**INFORME PARA RESPUESTA A LA CONTESTACIÓN POR PARTE DE  
DESARROLLOS RENOVABLES IBÉRIA OMICRON S.L.U. A LAS  
ALEGACIONES PRESENTADAS POR EL AYUNTAMIENTO DE ESKORIATZA  
(informe 1º) SOBRE EL PROYECTO DE PARQUE EÓLICO “ITSARAZ” EN  
LOS TÉRMINOS MUNICIPALES DE ARAMAIO (ÁLAVA) Y ESKORIATZA  
(GUIPÚZCOA).**

**ASUNTO:** INFORME PARA RESPUESTA A LA CONTESTACIÓN POR PARTE DE DESARROLLOS RENOVABLES IBÉRIA OMICRON S.L.U. A LAS ALEGACIONES PRESENTADAS POR EL AYUNTAMIENTO DE ESKORIATZA (informe 1º) SOBRE EL PROYECTO DE PARQUE EÓLICO “ITSARAZ” EN LOS TÉRMINOS MUNICIPALES DE ARAMAIO (ÁLAVA) Y ESKORIATZA (GUIPÚZCOA).

**PROMOTOR:** DESARROLLOS RENOVABLES IBERIA OMICRON,S.L.U.

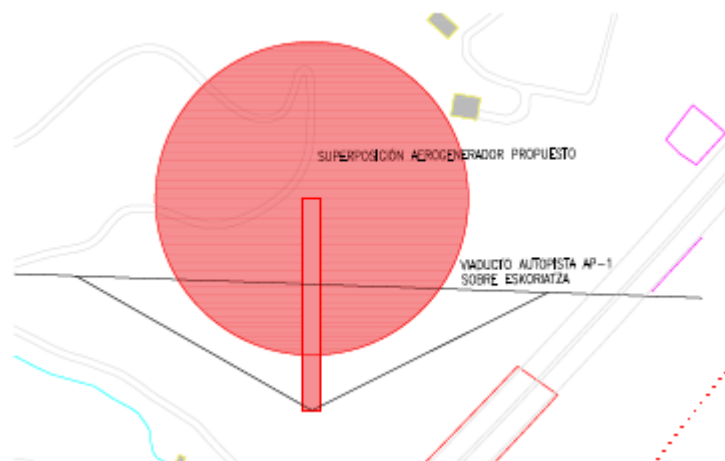
Además en el caso de Eskoriatza el muro a ejecutar para el acceso al aerogenerador 8 es de una desproporción manifiesta, lo que a nuestro juicio debería invalidar esa opción.

Se proyecta un muro de contención de tierras en vial, de hormigón armado, tipo HA-30. Su altura oscila desde 4,14 m + 0,50 m de resguardo (4,64 de altura total), hasta 18,16 m + 0,50 m de resguardo (18,66 de altura total). El espesor de este muro dependerá de la altura. En cualquier caso, el espesor mínimo será de 40 cm, llegando hasta un espesor de 120 cm a partir de alturas de 10,00 m.”

A pesar de que el proyecto dice eso, la realidad es que son dos muros en paralelo con una separación de 42m. relleno de tierras entre ambos y sobre cada muro se construye un talud de tierras de unos 12m de altura en vertical coronado por el camino proyectado. Y esto en una longitud de 360m.

**La construcción necesaria para realizar este acceso va en contra de los propios criterios de partida que la propia promotora se impuso para el diseño del proyecto.**

**El abajo firmante considera que la afección que desde todo punto de vista supone este muro no es justificable y que debiera o bien renunciarse a la creación del aerogenerador dispuesto en el término municipal de Eskoriatza o modificar el trazado del vial.**

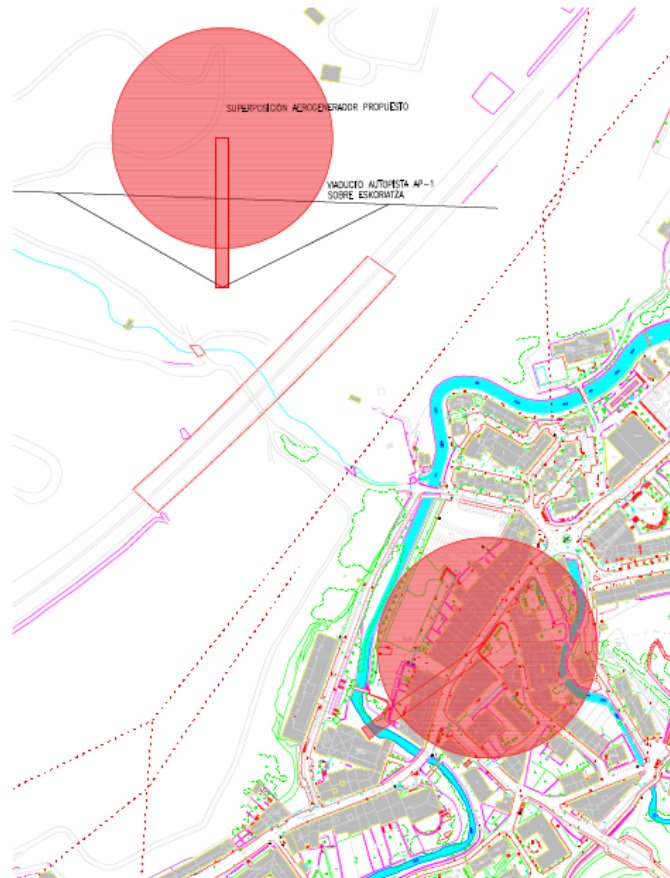
Seguimos pensando que en el caso que nos atañe el tamaño de los aerogeneradores a instalar está fuera de escala en el territorio que se pretenden ubicar. Si le sumamos los 200m de altura del aerogenerador a los 700m.s.n.m. alcanzamos 900m.s.n.m. Quitando las cumbres de las sierras de Aralar y Aizkorri, son muy escasas las cumbres que superan esa altura en el territorio de Guipuzkoa.

A modo de ejemplo, y como orientación que permita visualizar la escala de los elementos que se pretenden instalar se aporta un pequeño gráfico aclaratorio.

Cualquiera que conozca Eskoriatza es consciente de la altura que tiene el viaducto de la AP-1 sobre el municipio. Este parece quedar minimizado por el tamaño de los aerogeneradores que se pretenden instalar. La altura del viaducto (64m) es un 55,65% de la altura del mástil del aerogenerador (115m) y supone el 31,84% de la altura a la punta de la pala (201m).

El aerogenerador situado en eskoriatza, se ubica aproximadamente a 1km en línea recta del barrio de Apotzaga. Esta distancia parece considerable hasta que se pone en relación con la altura de dicho elemento. La sensación real de tener encima del barrio el aerogenerador va a ser una realidad.
